con la presente si inviano le Osservazioni contro il Progetto di un impianto eolico codice procedura ID_VIP/ID_MATTIM: 1269 denominato

"Pitigliano" ubicato nei comuni di Pitigliano (GR) e Sorano (GR) costituito da 20 (venti) aerogeneratori di potenza nominale 7,0 MW per un totale

Modulo per la presentazione delle osservazioni per i piani/programmi/progetti sottoposti a procedimenti di valutazione ambientale di competenza statale

“Progetto di un impianto eolico denominato “Pitigliano” ubicato nei comuni di Pitigliano (GR) e Sorano (GR) costituito da 20 (venti) aerogeneratori di potenza nominale 7,0 MW per un totale di 140,0 MW con relative opere connesse ed infrastrutture indispensabili”

Immagine 1. Vincoli ex art. 136 del CBC dal PIT della Regione Toscana e zona approssimativa dove è progettato l'impianto industriale.

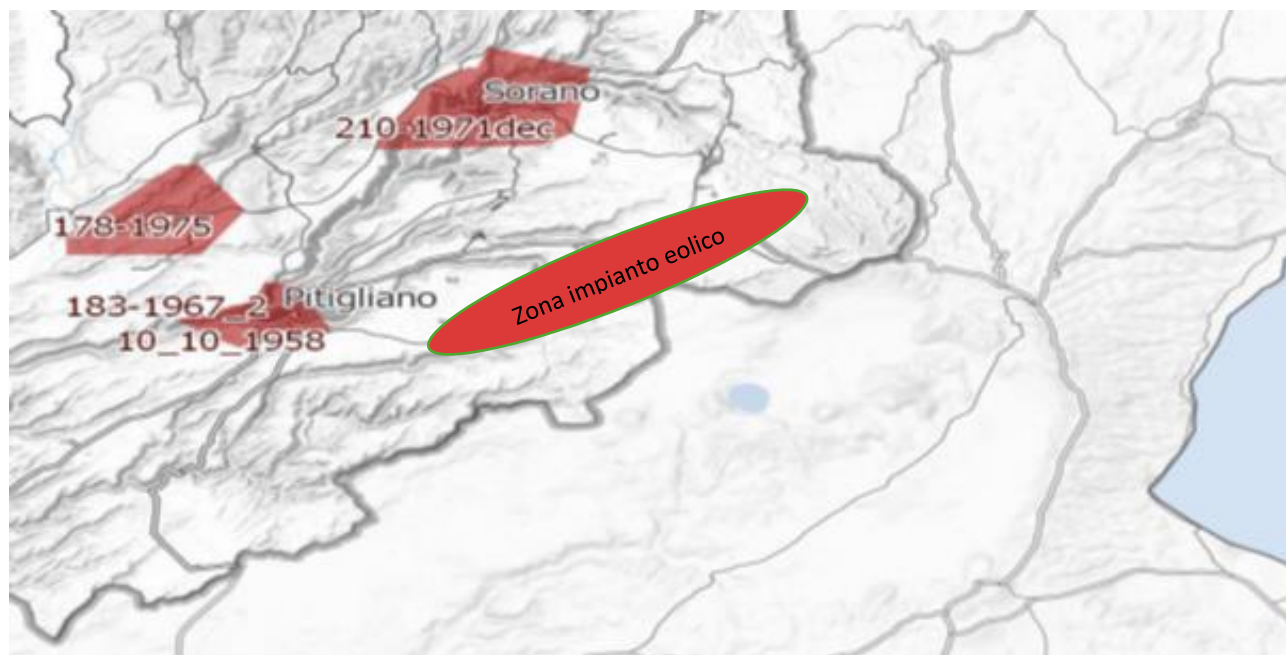
Al contrario si evidenzia che l'impianto eolico industriale citato non solo ricadrebbe con tutti e 20 gli aerogeneratori all'interno delle fasce di rispetto di 3 km di due vincoli paesaggistici di notevole interesse pubblico esistenti nella Regione Lazio e con una parte di essi nel vincolo paesaggistico del Centro abitato di Sorano (GR) quindi in aree non idonee all'installazione di impianti di energia rinnovabile. Addirittura, alcuni aerogeneratori sarebbero ubicati a poche centinaia di metri dai perimetri dei due vincoli paesaggistici laziali ex art 136 del CBC.

Inoltre, come sostiene la Proponente parte dell'impianto si verrebbe a trovare a 3,5 km dal centro abitato di Sorano. Infatti, tre degli aerogeneratori WTG 08, 09, 10 sono addirittura all'interno delle fasce di rispetto dei 3 km del suo vincolo paesaggistico di notevole interesse pubblico ex art 136 del CBC. Si evidenzia che così si crea

un'ulteriore incompatibilità con la tutela del Paesaggio.

Immagine 3. Cumulo di una parte di impianti eolici, fotovoltaici e geotermici industriali in progettazione ed esistenti intorno all’eolico industriale “Pitigliano”.

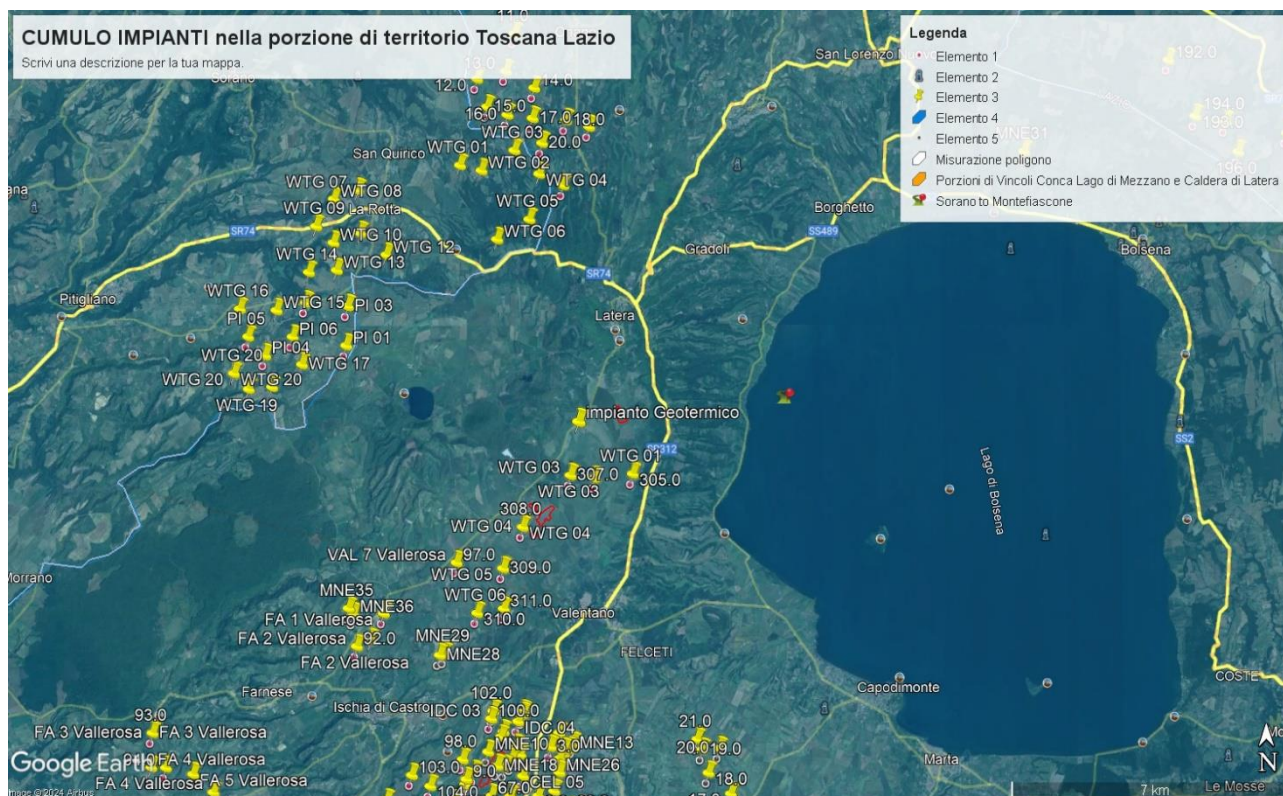
Beni Culturali “*Ambito paesaggistico, geologico e geomorfologico dell’orlo della caldera di Latera ...*” Non vengono nemmeno citati gli impianti eolici in progetto al MASE, il “Rempillo” (6 aerogeneratori) e un altro in verifica amministrativa di 14 aerogeneratori e 72, 6 MW. Ad oggi nei territori di Pitigliano, Sorano e in quello limitrofo potenzialmente potrebbero essere insediati 40 aerogeneratori alti 200 metri e larghi 170. Ma la proponente non cita neanche altri impianti che creerebbero il cumulo e quindi maggiore impatto. Infatti, sul territorio della “Città del Tufo” (Sorano e Pitigliano) impatterebbero anche l’impianto eolico “Montarzo” di Onano con 13 aerogeneratori con le dimensioni ricordate, l’altro eolico industriale nel territorio di Valentano con sette aerogeneratori (stesse dimensioni), gli impianti di Farnese con un minieolico di 3 Torri alte 60 metri già installate in località Poggio del Crognolo e l’impianto eolico industriale “Vallerosa” (7 aerogeneratori alti 200 metri e larghi 158 metri) in procedura VIA presso la Regione Lazio. Inoltre, altri impianti del minieolico già presenti a Valentano, Cellere e Piansano e due progetti eolici industriali con le stesse dimensioni (200 m x 170 m) nel Comune di Ischia di Castro. La valutazione del cumulo non prende neanche in considerazione gli impianti industriali di fotovoltaico e agrivoltaico in progetto a Farnese, Valentano, Ischia di Castro, Cellere. L’impianto geotermico in procedura Via al MASE, progettato nella Caldera di Latera. Quindi è stata effettuata una valutazione del potenziale impatto cumulativo non veritiera a dispetto di quanto affermato dalla proponente che sostiene di aver preso in considerazione uno spazio di 10 km intorno al suo impianto per gli impatti che si creerebbero.

Nella Parte IV delle Linee guida citate al punto 16.1, nello stabilire i requisiti per la valutazione positiva dei progetti nel procedimento di VIA si parla di individuazione delle aree idonee per l’insediamento degli impianti tenendo conto di aree degradate da attività antropiche pregresse o in atto (brownfield) tra cui siti industriali, cave, discariche, siti contaminati. Stessa raccomandazione viene ribadita anche nell’art.20 del D.Lgs n. 199/2021. Ma appare inascoltata dalla proponente. Infatti, insiste molto nel dire che il suo impianto industriale è compatibile con il territorio nonostante le numerose incompatibilità paesaggistiche, culturali, economiche e naturalistiche che esso incontra.

IMMAGINE n. 2 Impianto eolico industriale “Pitigliano” e distanze aerogeneratori dai Vincoli della Conca del Lago di Mezzano...

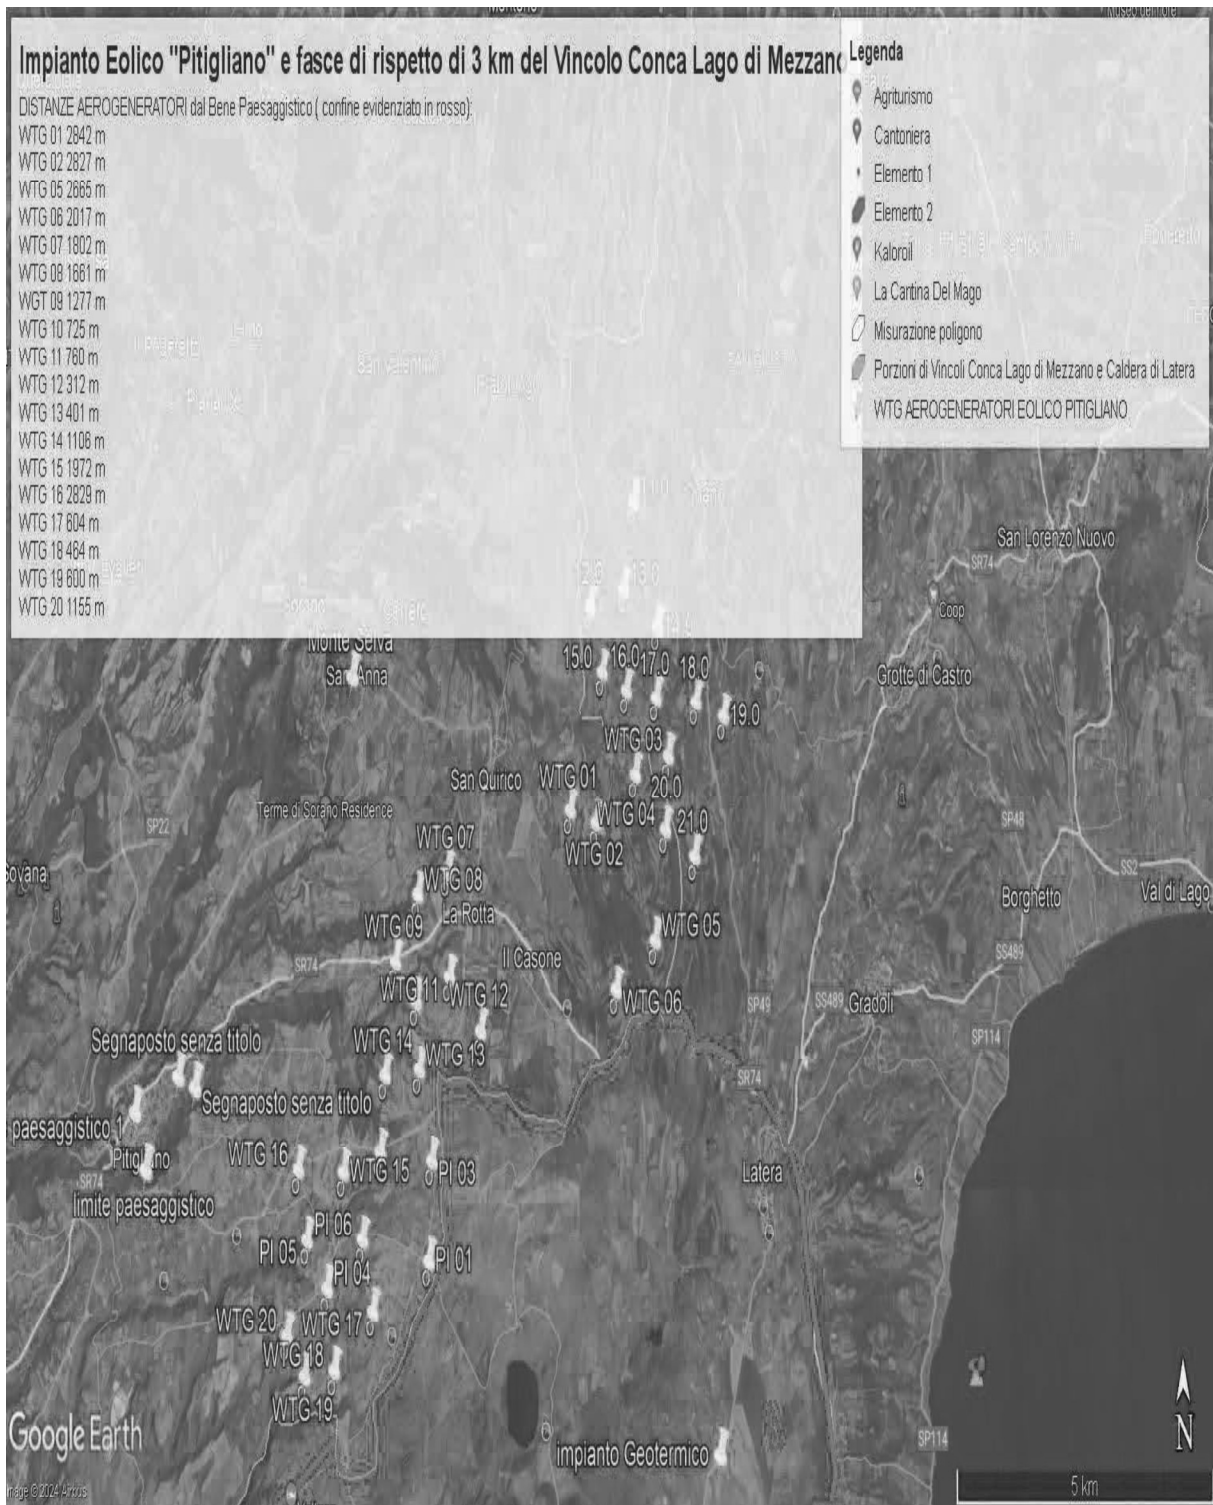
Come è illustrato nell'immagine si ribadisce che l'impianto industriale "Pitigliano" ricade completamente all'interno delle fasce di rispetto dei due vincoli di notevole

interesse pubblico e lambisce quelle di un terzo vincolo e quindi come affermato dal Consiglio di Stato nelle sentenze citate, l'impianto è insediato in area non idonea ai sensi dell'art. 20 comma 8 lettera c quater del D.Lgs. n. 199/2021 e ss.mm.ii al contrario di quanto sostiene la proponente.

IMMAGINE n. 3 Impianto eolico industriale "Pitigliano" e distanze aerogeneratori dai Vincolo "Orlo della Caldera di Latera."

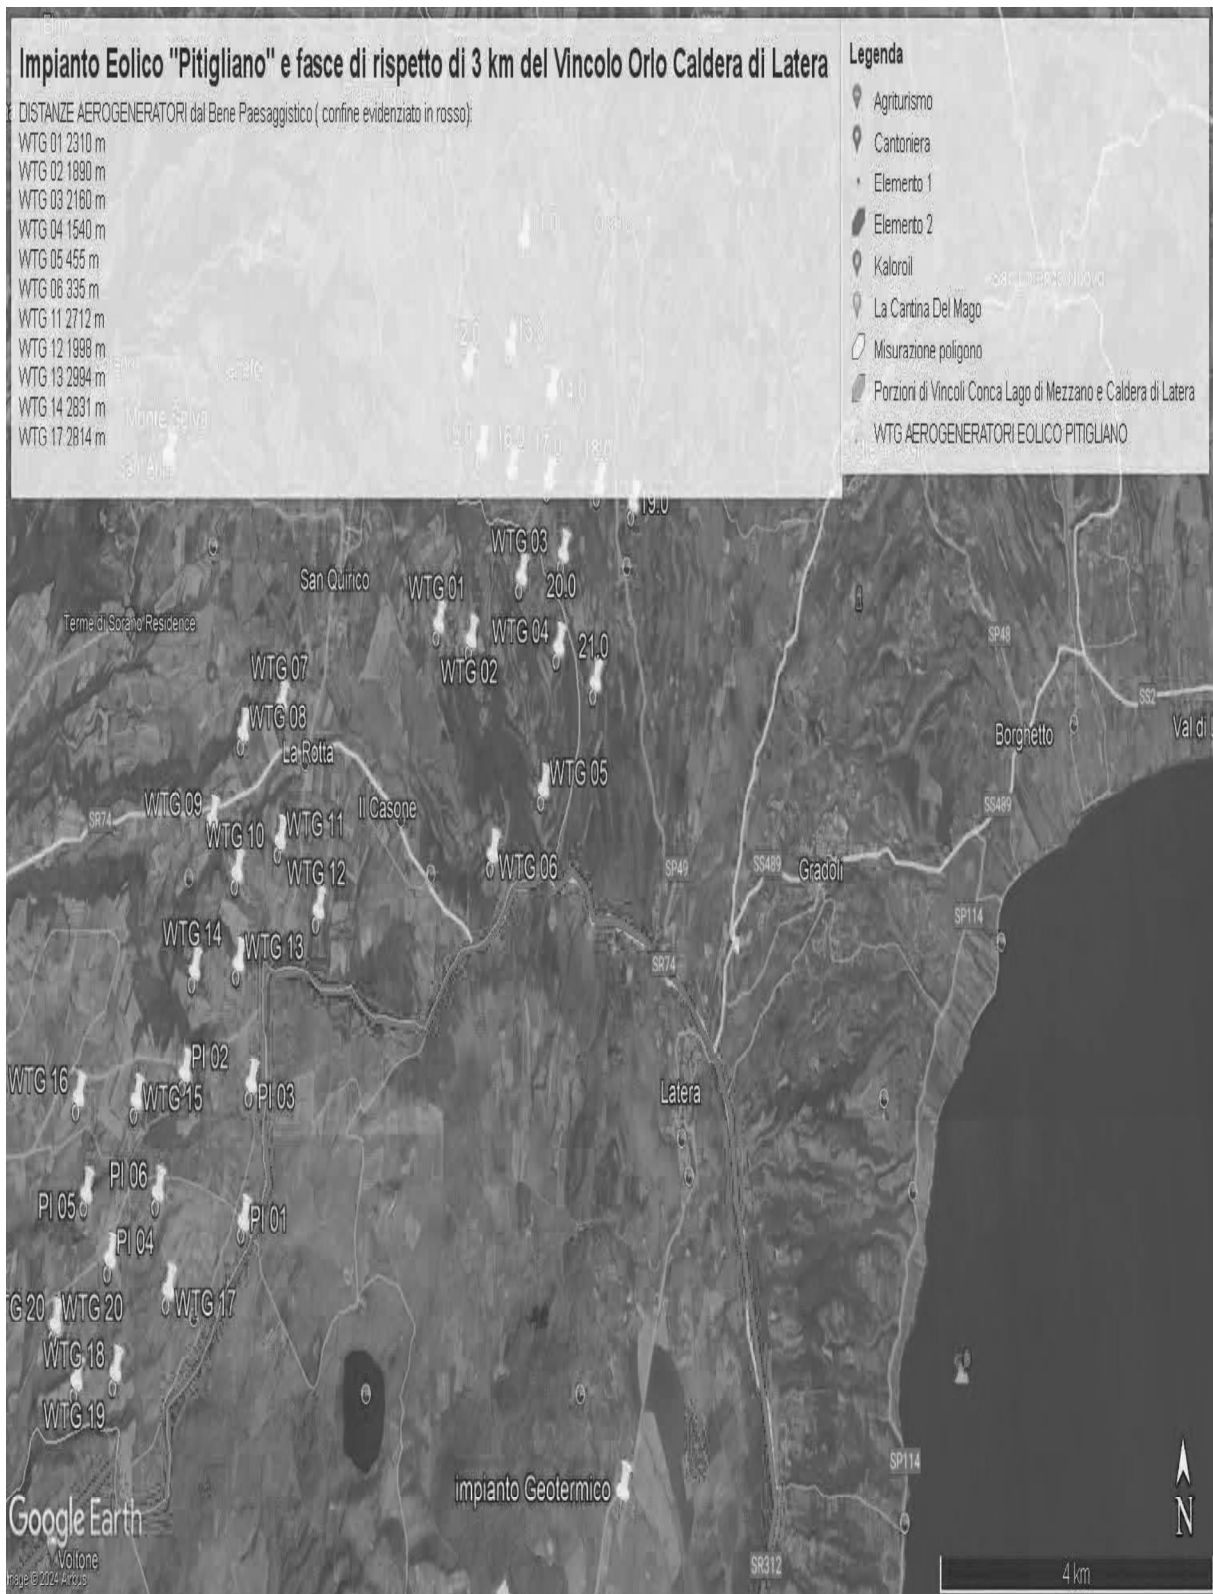
Concludendo, si evidenzia ancora che la proponente non effettuando la procedura prevista dalla Parte III delle Linee Guida nazionali ha ignorato un vincolo paesaggistico di notevole interesse pubblico istituito con un provvedimento del Segretariato regionale del Ministero della Cultura per il Lazio che ha emanato il Decreto di dichiarazione di notevole interesse pubblico n. 22 del 15.02.2024 ai sensi e per gli effetti dell'art. 136, co. 1, lett. c) e d) del decreto legislativo 22 gennaio 2004, n. 42, "Ambito paesaggistico, geologico e geomorfologico dell'orlo della caldera di

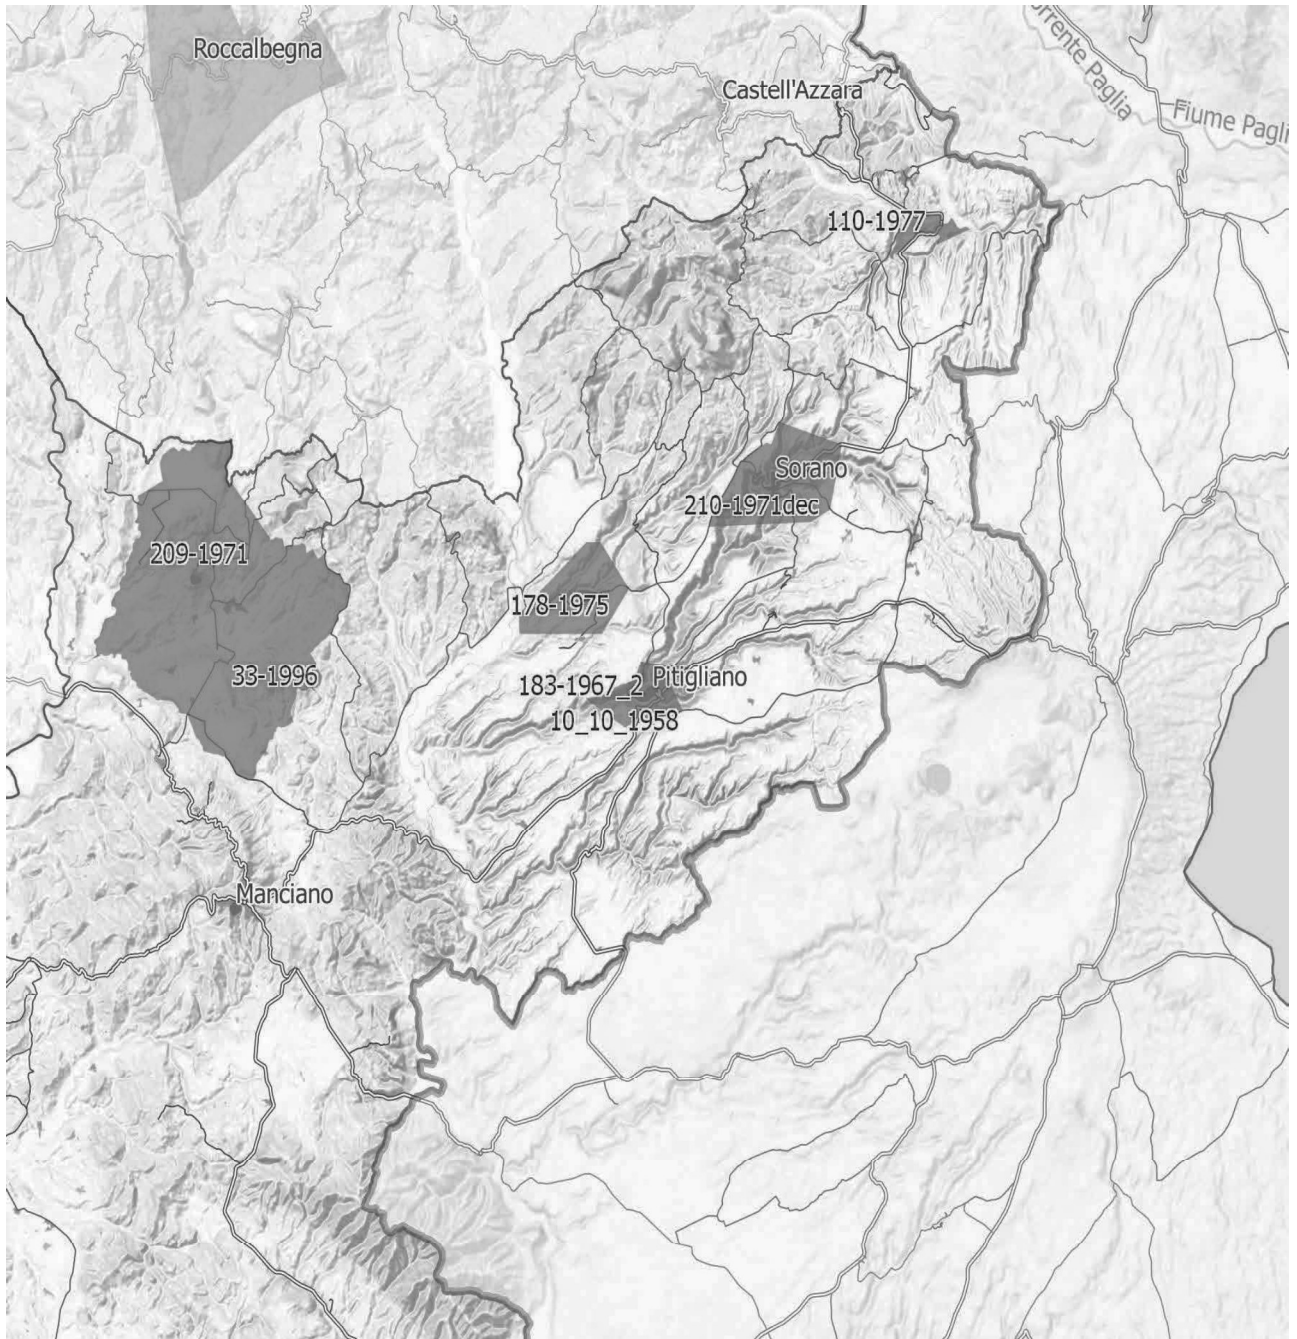
IMMAGINE n. 4 Si evidenzia che i tre aerogeneratori WTG 07, WTG 08 e WTG 09 impattano con il vincolo paesaggistico di notevole interesse pubblico del Centro Storico di Sorano. Il WTG 07 si troverebbe a 2828 m, WTG 08 2504 e WTG 09 2990. Il cavidotto dell'impianto invece impatta in buona parte del Vincolo paesaggistico ex art. 136 del CBC del Centro Storico di Pitigliano.

IMMAGINE n 5. Mappa eolici elaborata dall'Associazione Amici della Terra. La mappa evidenzia il cumulo degli impianti tra Lazio e Toscana.

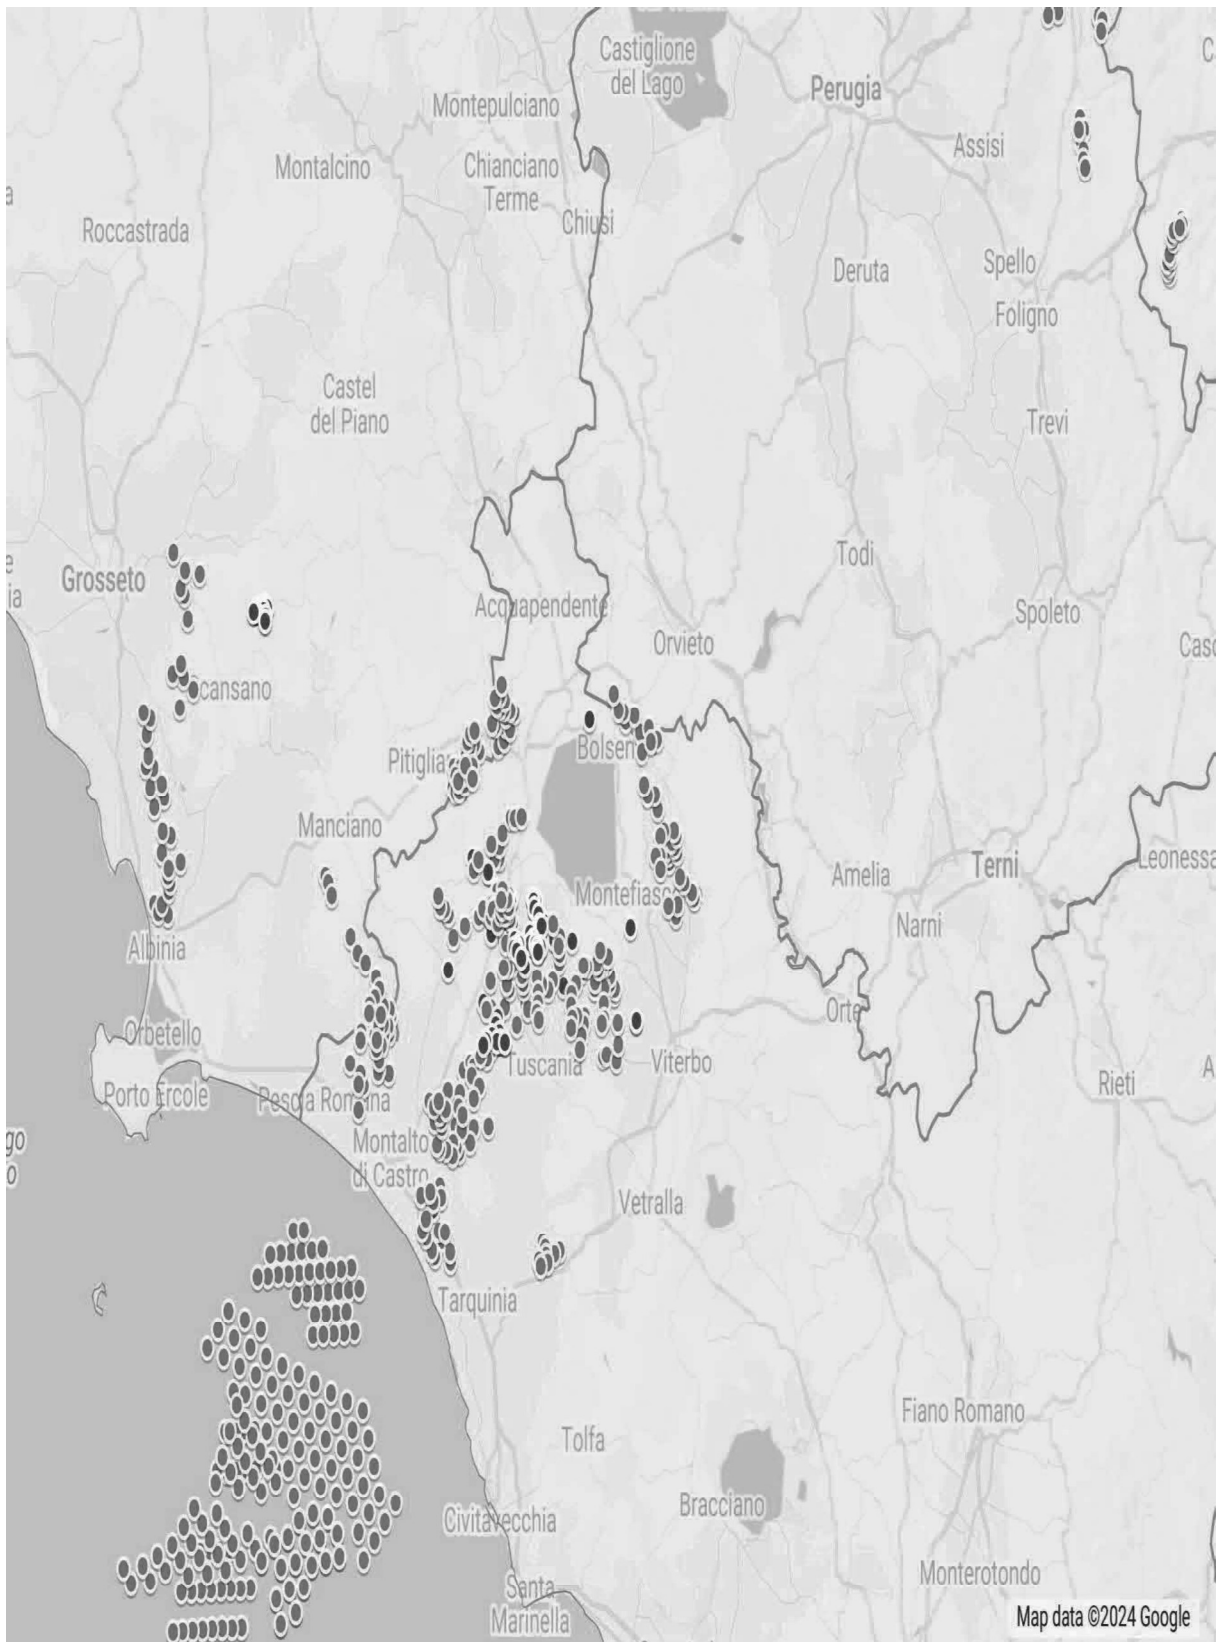
Riguardo al cumulo degli impianti FER, le mappe prodotte dalla proponente riguardano, come già evidenziato, soltanto una parte molto piccola degli impianti FER dell'area intermedia e vasta e in particolare di quelli eolici che contribuiscono a creare un notevole cumulo e la saturazione del territorio tosco laziale. Riguardo al cumulo dei soli impianti eolici si riporta la mappa dell'intervisibilità degli impianti eolici elaborata dall'Associazione nazionale “Amici della Terra”.

Se agli impianti eolici rappresentati qui sopra che non comprendono sia l'impianto eolico Pitigliano e le altre 14 pale del progetto eolico in verifica amministrativa sempre nel territorio di Pitigliano si aggiungono i migliaia di ettari (7000 fin'ora) di territorio occupato dagli impianti fotovoltaici e agrivoltaici e dalle altre tipologie appare chiaro il numero spropositato degli impianti FER nella bassa toscana e nella Tuscia.
